**21. Änderung Flächennutzungsplan 2004 der
Stadt Remagen „Kindergarten Bandorf“**

**Bebauungsplan 33.09 "Kindergarten am Lohweg"
im Ortsteil Oberwinter-Bandorf (33.09/00)**

**Abwägung zu den Anregungen
aus der Offenlage (§ 3 Abs. 2 und § 4 Abs. 2 BauGB)**

Abbildung 1: Skizze einer möglichen Stellplatzanordnung

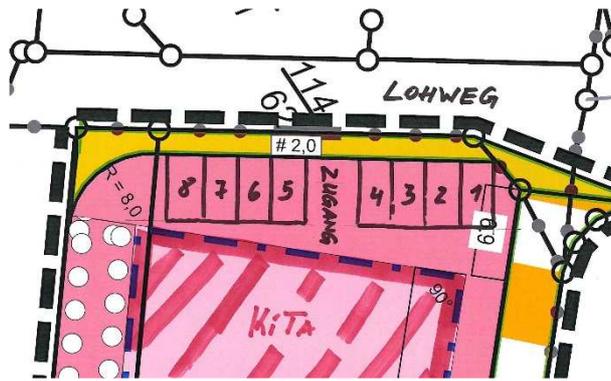
2. Die aktuell eingeplanten zwei zusätzlichen Parkflächen reichen selbst im Minimalszenario nicht aus und berücksichtigen die von der Stadt Remagen zu verantwortende, zu gering dimensionierte Straßenplanung im Neubaugebiet in Bandorf mit zu wenig öffentlichen Parkflächen in keiner Weise. Aufgrund der örtlichen Gegebenheiten am Standort des geplanten Kindergartens sollten 8 zusätzliche Stellplätze auf dem Gelände des Kindergarten vorgesehen werden.

Fazit: Bei einem Stellplatz pro 20 Kindern und der Annahme das 50% der 9 Erzieher mit dem Fahrzeug anreisen (was aufgrund der mangelnden öffentlichen Verkehrsmöglichkeiten vermutlich zu optimistisch ist), wären 8 zusätzliche Parkplätze auf dem Gelände des neuen Kindergarten von Anfang an planerisch vorzusehen. Ich halte diese Einschätzung für realistisch, da es KEINE freien Parkflächen um den neuen Kindergarten herum gibt.

Die Stadt verfolgt mit dem Bau der Einrichtung folgenden Ansatz, der die vorstehende Kritik an dem Planentwurf bereits aufgreift: der derzeit noch als verkehrsberuhigter Bereich ausgebaute Lohweg soll um 2,0 m aufgeweitet werden und diese Fläche dem Fußgänger zur Verfügung zu stellen. Alternativ wird lediglich der niveaugleich ausgebaute Verkehrsraum entsprechend vergrößert, um die entstehenden Verkehre besser abwickeln zu können. Das mehr als 24,5 m breite Baufenster ist gegenüber dieser neuen Verkehrsfläche deutlich zurückversetzt angeordnet, die Abstände liegen zwischen 5,3 m und 8,5 m. Damit ermöglicht es der Bebauungsplan, den Neubau über einen 4 bis 4,5 m breiten Zugang zu erreichen und zusätzlich dazu seitlich etwa 7 bis 8 Stellplätze (Regelbreite: 2,5 m) in sog. Senkrechtaufstellung, d.h. im rechten Winkel zum Lohweg, anzuordnen. Die nachfolgende Skizze mag das mögliche Prinzip verdeutlichen.

An dieser Stelle kann auch auf den zweiten Aspekt der Anregung eingegangen werden, die Abwicklung des Ziel- und Quellverkehrs. Denn mit der vorstehenden Skizze wird auch deutlich, warum die Stadt – bei regelkonformen Verhalten der Nutzer – keine nennenswerten Probleme im künftigen Verkehrsablauf sieht. Parkende Fahrzeuge können über eine ausreichend bemessene Verkehrsfläche rückwärts ausparken und das Gebiet problemlos in Richtung Kleinkreisel/Talstraße wieder verlassen. Eine zwingende Notwendigkeit für die Autofahrer, beim Bringen oder Abholen die Straßen im Baugebiet „Krummen Morgen“ zu benutzen, entsteht nicht.
